En lo principal: Presenta discrepancia que indica; **Primer Otrosí:** Acompaña documentos; **Segundo Otrosí:** Indica domicilio para efectos de las notificaciones que correspondan; **Tercer Otrosí:** Acredita Personería.

Honorable Panel de Expertos

Rafael Enrique Guzmán Alonso, chileno, ingeniero civil, cédula de identidad N° 10.057.176-5, en representación de **Parque Eólico Vientos del Pacifico SpA** (en adelante, “Vientos del Pacífico”) sociedad que tiene por objeto la generación de energía eléctrica no convencional y su comercialización, Rol Único Tributario N° 76.454.943-0, ambos domiciliados para estos efectos en Los Militares N° 5890 Oficina 1103, comuna de Las Condes; al Honorable Panel de Expertos de la Ley General de Servicios Eléctricos —DFL N°4, de 2006, del Ministerio de Economía— (en adelante, “LGSE”) respetuosamente digo:

Ref.: Informe de Autorización de Conexión Definitivo, proyecto Parque Eólico Vientos del Pacífico.

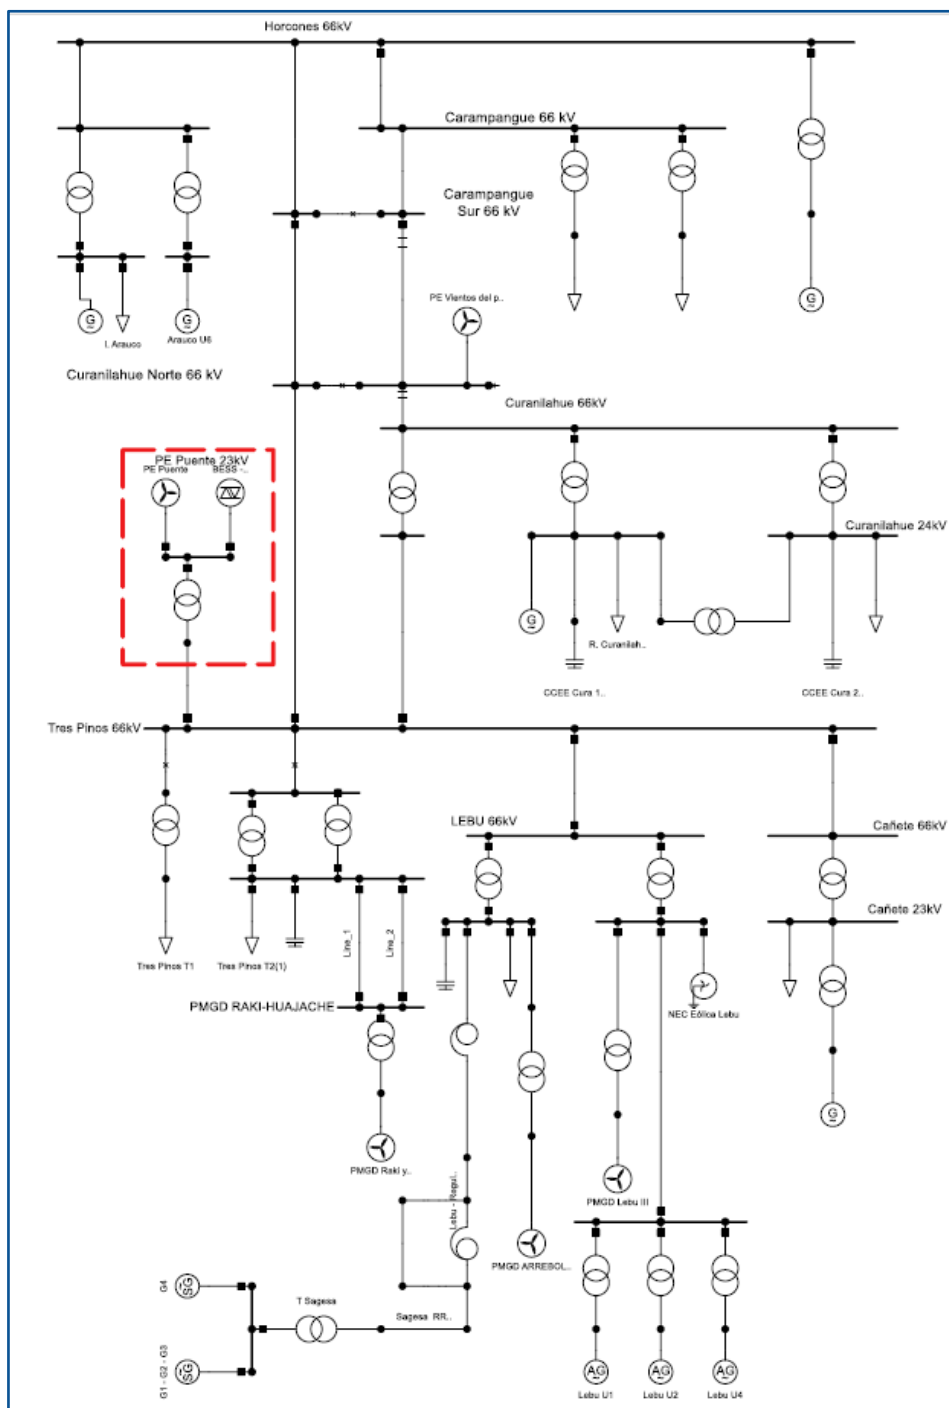
Se realizan las siguientes consideraciones:

En los escenarios E3-ERV Alta y E3-ERV Baja, dada la alta generación de la zona no fue posible llevar a plena capacidad las centrales PE Vientos del pacífico y PE puente dado que se produce una sobrecarga en la línea Curanilahue Norte – Carampangue Sur, por la alta generación renovable en la zona, que debe ser evacuada al SEN a través de dicha línea. Dado lo anterior se procede a elaborar un escenario alternativo en el cual se limite la generación en la zona, de tal manera de no sobrepasar los límites nominales de las líneas.

Es posible apreciar entonces que los Estudios Preoperativos presentados por el Solicitante no dieron cumplimiento a la Carta de Escenarios Mínimos, ni en su primera ni en su segunda versión, por lo que debieron haber sido nuevamente observados por el Coordinador, hasta obtener una modelación adecuada de los proyectos en la zona y de esa forma representar correctamente las exigencias sobre el sistema de transmisión, lo que no ocurrió.
